改善箇所説明図②

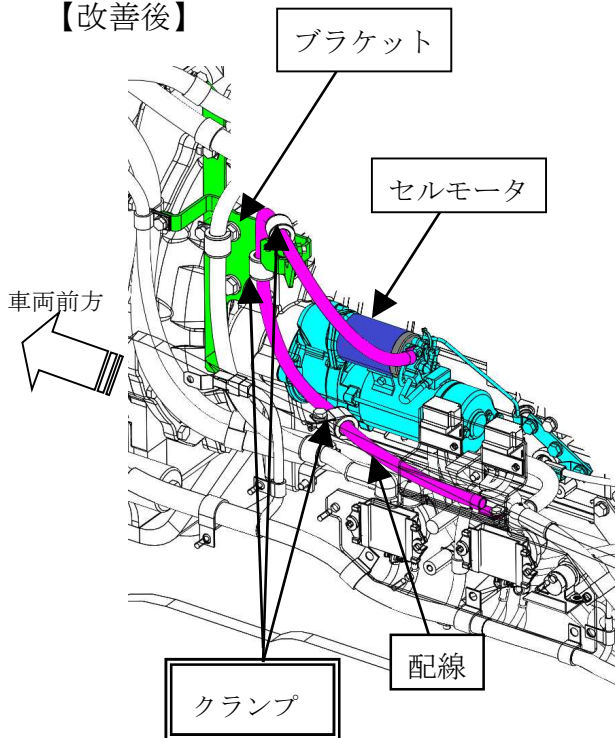
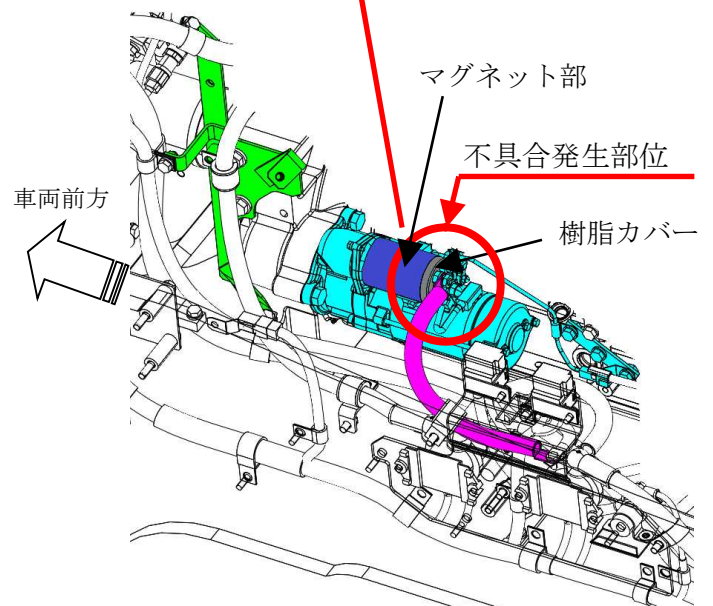
ショベル・ローダのセルモータにおいて、電気配線の配索指示が不適切なため、原動機の振動等が当該配線を伝わり、セルモータマグネット部の樹脂カバーがひずみ、変形することがある。そのため、当該樹脂カバーに亀裂や隙間が生じ、そのままの状態で使用を続けると、損傷部等から水が滲入して、内部に錆を発生させ、最悪の場合、エンジンが始動できなくなるおそれがある。

全車両、セルモータの電気配線の配索及び固定方法を変更して、セルモータを交換し、ブラケットを追加する。

識別：セルモータに白ペイントを塗布する。
